SERVICE INFO – INA 0029

Pibestøj fra den flade rem med riller

Billede 3: Adskillelse mellem friløbshjul til generator INA 535 0063 10 (VALEO) og 535 0151 10 (DENSO)

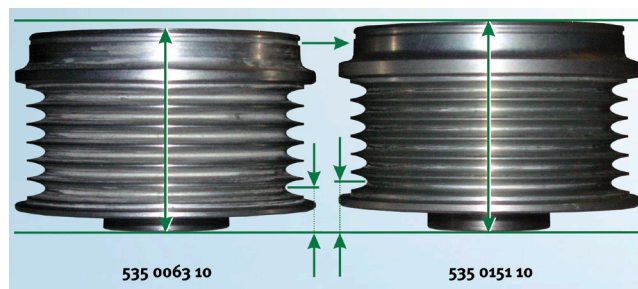
Bruger man en VALEO-generator, tilbyder INA også et friløbshjul til generatoren. Eftersom der er næsten ingen visuel forskel mellem begge friløbshjul, skal man være opmærksom på de små forskelle (se billede 3).
